Oggetto: Ditta ECO.RAV S.p.A. *Sito 18* – Installazione di gestione rifiuti ubicata in Z.I. Villanova, 18, Longarone (BL).

Trasmissione Decreto Direttore della Direzione Ambiente n. 1040/2020

DECRETO N. 1040 DEL 02.12.2020

OGGETTO: Ditta ECO.RA.V. S.p.A. con sede legale in Z.I. Villanova 18 - Longarone (BL) e ubicazione installazione in Z.I. Villanova 18, Comune di Longarone (BL).
Autorizzazione Integrata Ambientale Decreto del Segretario Regionale per l'Ambiente n. 100/2011 e ss.mm.ii.
Aggiornamento dell'Autorizzazione Integrata Ambientale e Approvazione Piano di Monitoraggio e Controllo Rev. 02 del 01.07.2019.

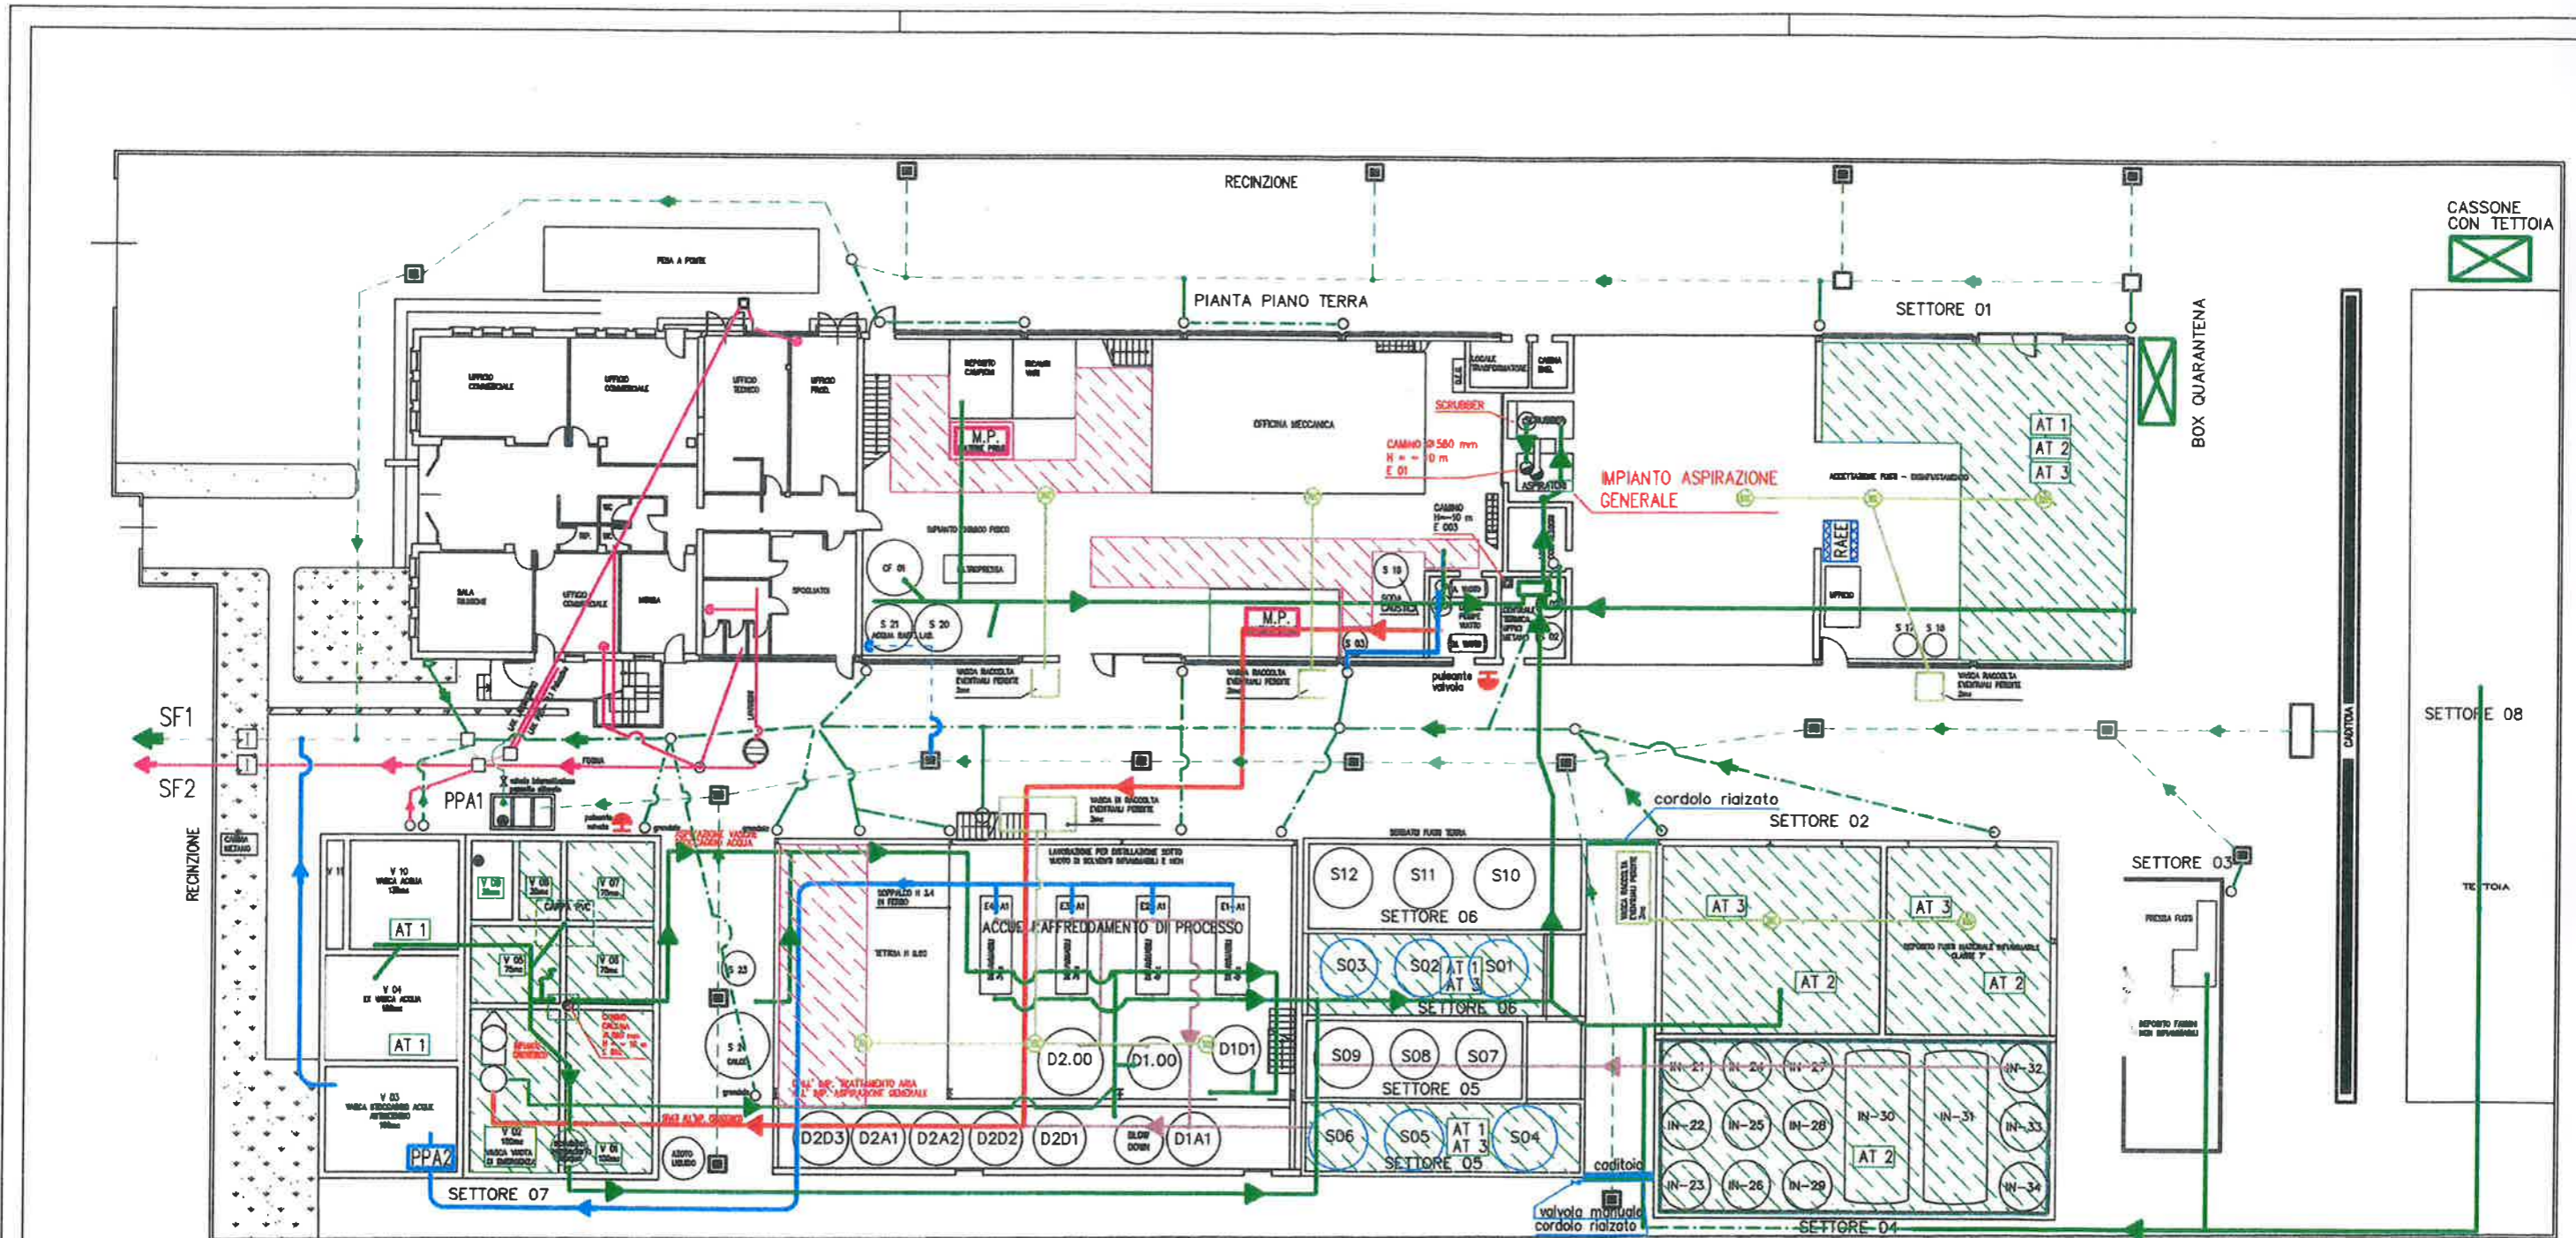
- (11) CONSIDERATO che le criticità evidenziate al §4.1 della Relazione tecnica riguardano:
- a) la planimetria dell'installazione, che risultava difforme rispetto a quanto riscontrato in sede di sopralluogo, come indicato nei punti 1, 2, 3 e 5;

- (13) CONSIDERATO che la difformità riscontrata riguarda la presenza, sul piazzale est, di un sistema di contenimento e raccolta di eventuali liquidi sversati, costituito da due cordoli di contenimento, una grata e due caditoie, il quale non era riportato in planimetria; la caditoia, inoltre, che era già presente nell'area, è risultata chiusa senza che ne fosse data comunicazione all'ente autorizzante;

- (17) CONSIDERATO che con le sopra richiamate note, la Ditta:
- a) con riferimento ai punti 1, 2, 3 e 5 della Relazione, ha aggiornato la planimetria dell'installazione, riportando lo stato di fatto come rilevato da ARPAV, con particolare riferimento all'indicazione delle caditoie, dello scrubber e di quanto già comunicato ai sensi dell'art. 29-*nonies* di cui alla premessa (15)

- b) con riferimento al punto 6, ha aggiornato la planimetria dell'installazione;
 - c) con riferimento al punto 7, ha aggiornato il PMC eliminando il Controllore Terzo;

- sostituendo gli allegati B e C al DSRAT n. 100/2011, già modificati con Decreto n. 34/2018, con gli allegati A e B al presente decreto, aggiornati a seguito delle criticità e difformità riscontrate da ARPAV;

4. di sostituire gli Allegati B e C dell'AIA n. 100/2011, già modificati dagli allegati A e B del DDATST n. 34 del 22.05.2018, con gli **Allegati A e B** al presente provvedimento;

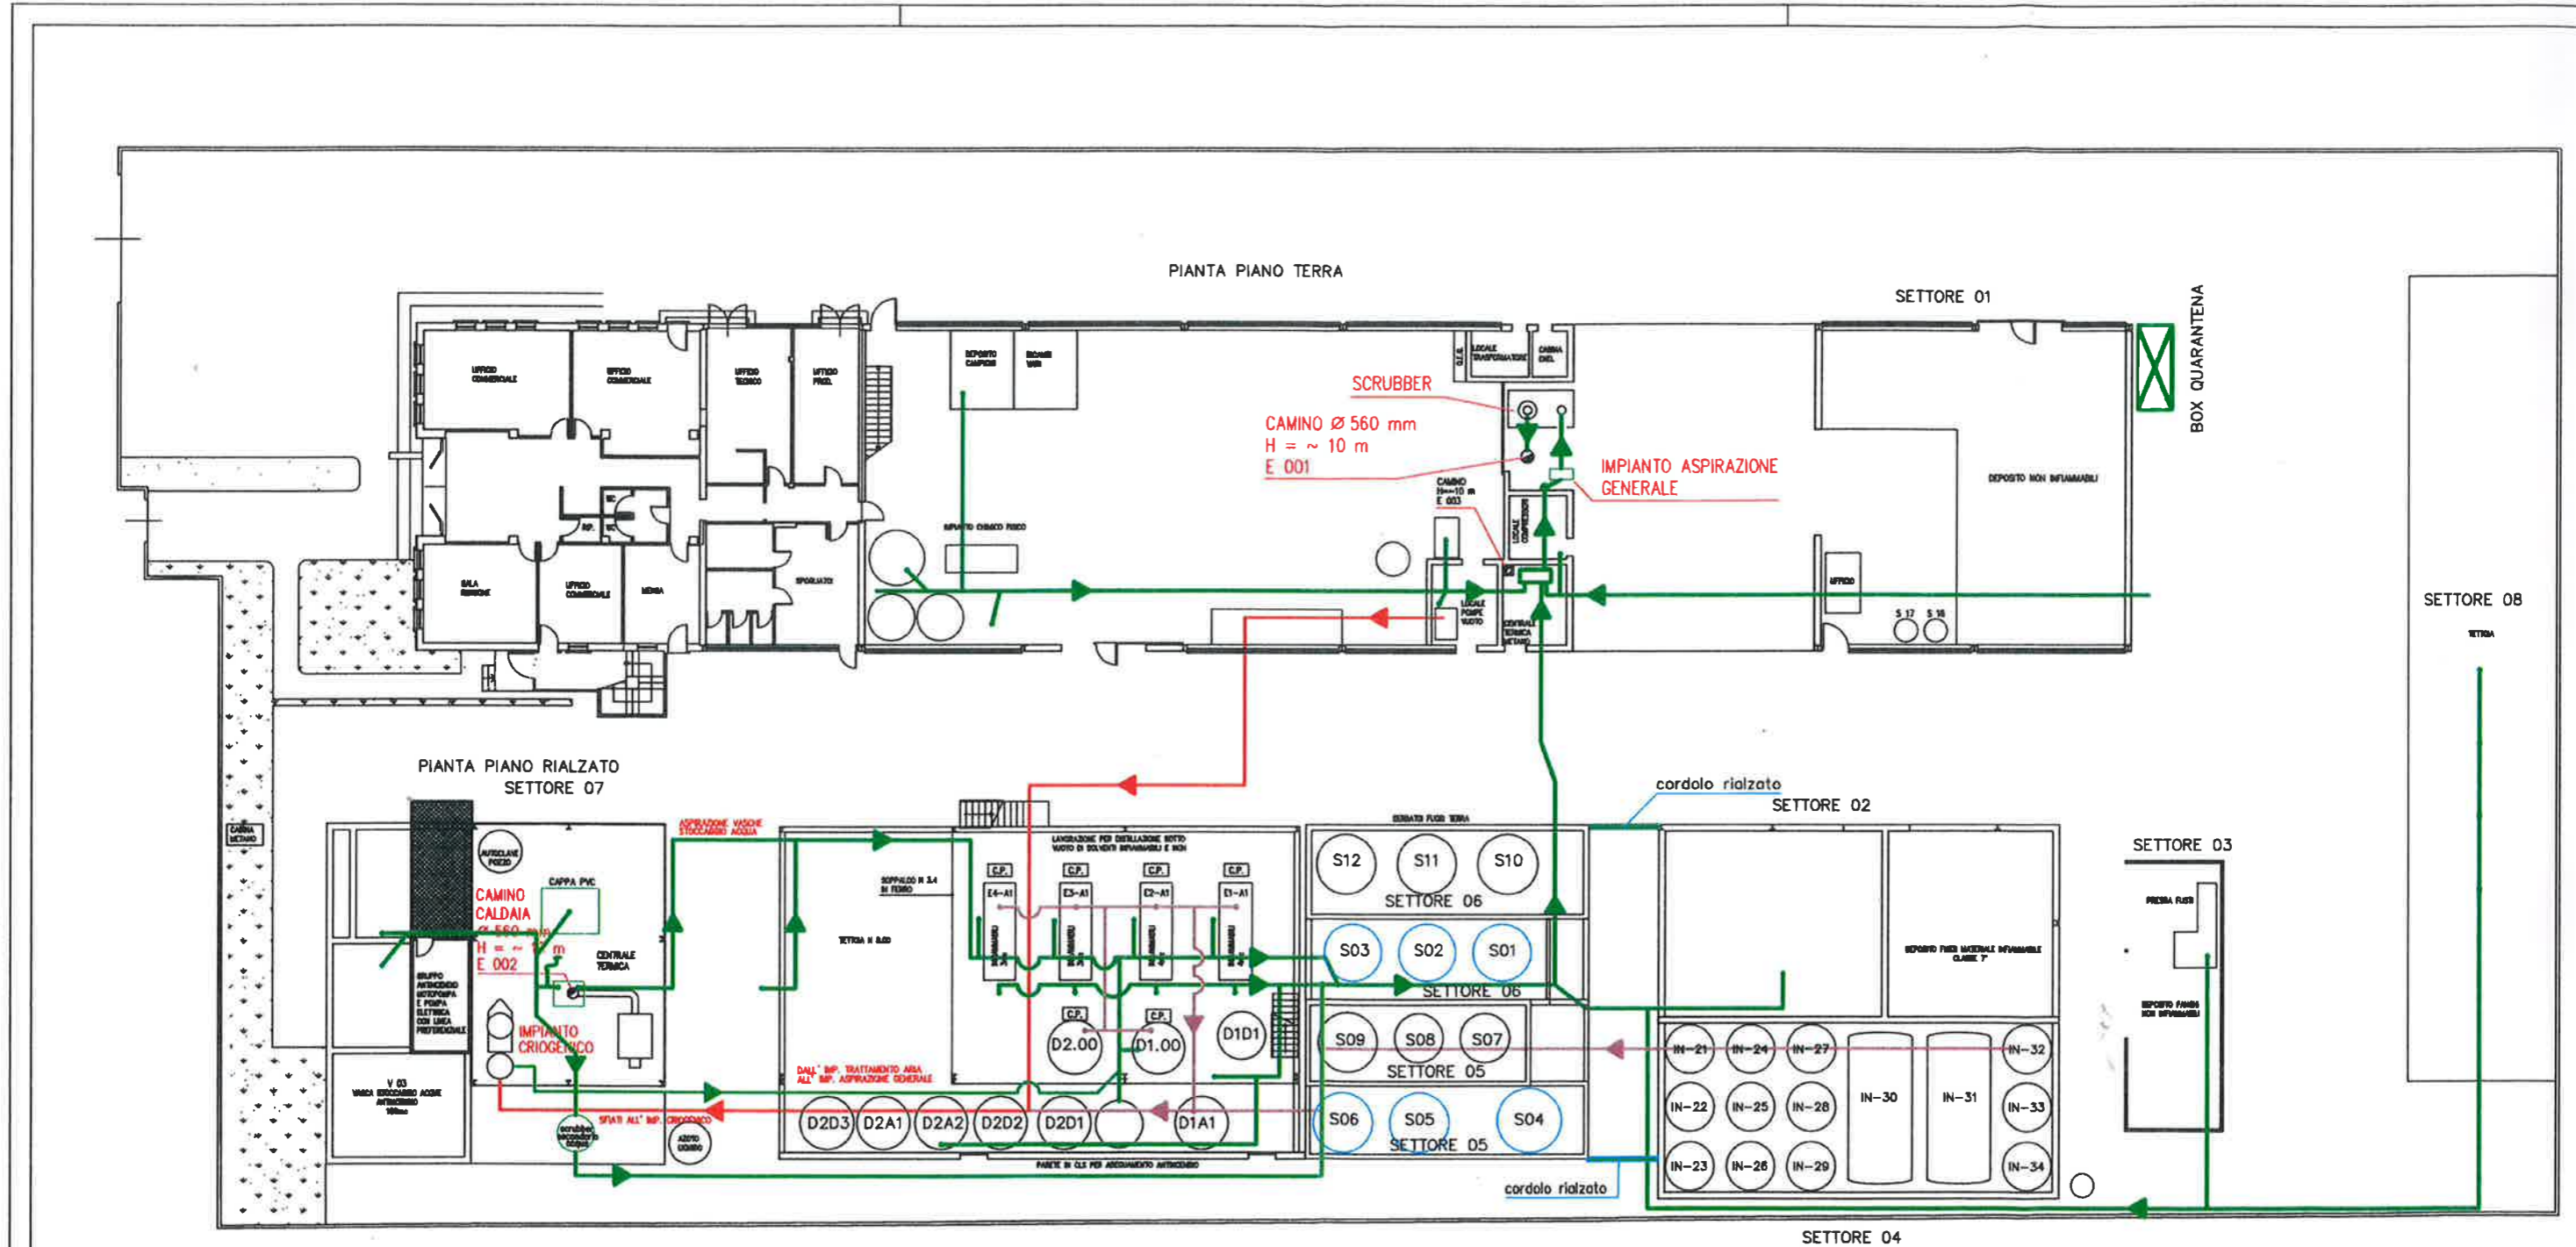
- b) la denominazione dei punti di emissione, che risulta diversa nelle tabelle 1.6.1 e 1.6.2 del PMC, nel decreto autorizzativo e nelle planimetrie approvate con il decreto n. 34/2018 (punto 6 della Relazione);

- c) l'aggiornamento del PMC, con riferimento alla presenza del Controllore Terzo (Punto 7 della Relazione);
 - d) il camino denominato E002, che convoglia i fumi della caldaia alimentata a gas metano ubicata nel settore 07, che non risulta esplicitamente autorizzato (Punto 8 della Relazione);

3. di modificare il punto 14 dell'AIA n. 100/2011, stabilendo che la denominazione del punto di emissione è E001, come da planimetria di cui all'Allegato C della medesima AIA; ogni riferimento del PMC al Camino E01 è da intendersi alla denominazione E001;
